## Technische Änderung

Zurzeit werden die ZDU 4 Produkte im bewährten Klemmträger-Design gefertigt.

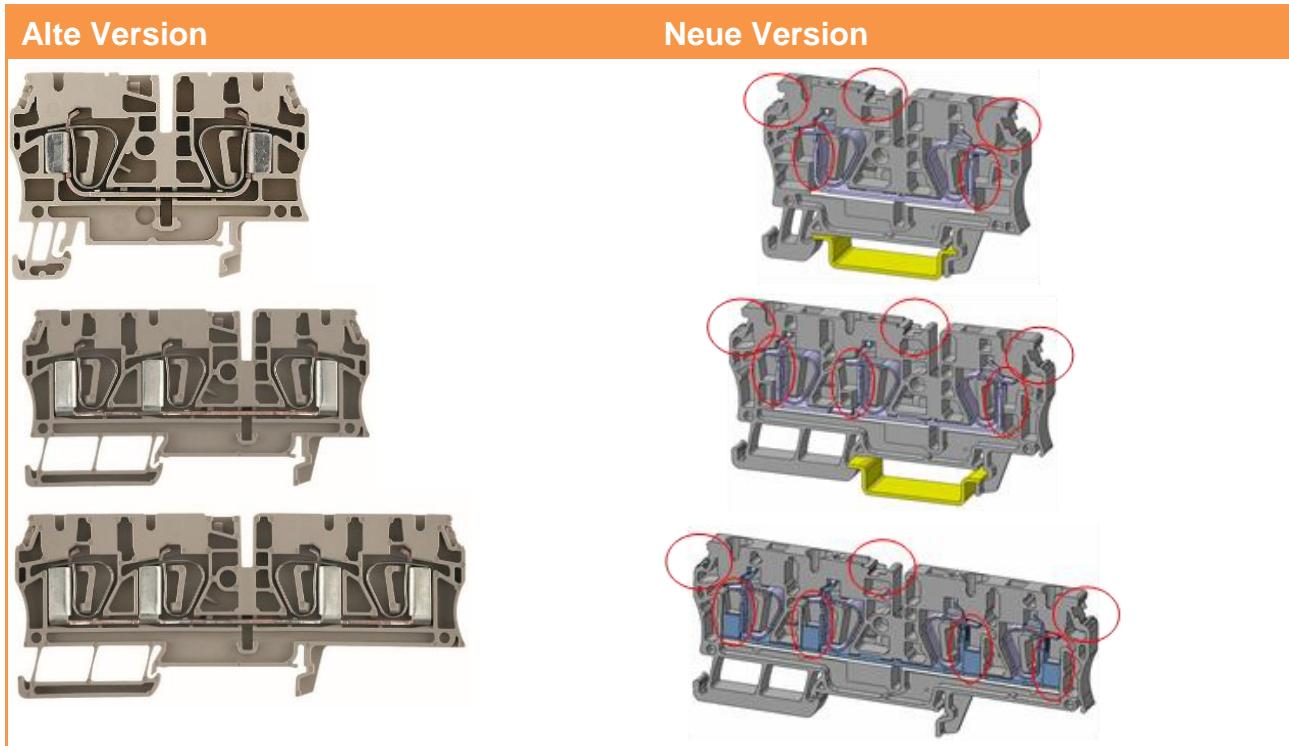
In Zukunft werden die betroffenen Produkte mit neuem Klemmträger gefertigt, der neue Markierkanäle mit seitlichen Lappen beinhaltet. Ein Herausrutschen der Markierungen kann somit in Zukunft verhindert werden und der Einsatz von Streifenmarkierern wird ermöglicht.

Da mit den Änderungen die Flügel an den Stromschienen der 2AN und 3AN Varianten überflüssig werden, werden diese entfernt und die Stromschienendicke auf 0,8 mm abgeändert. Bei der 4AN Variante werden die Flügel gekürzt aber die Stromschienendicke wird nicht reduziert und beträgt weiterhin 1 mm.
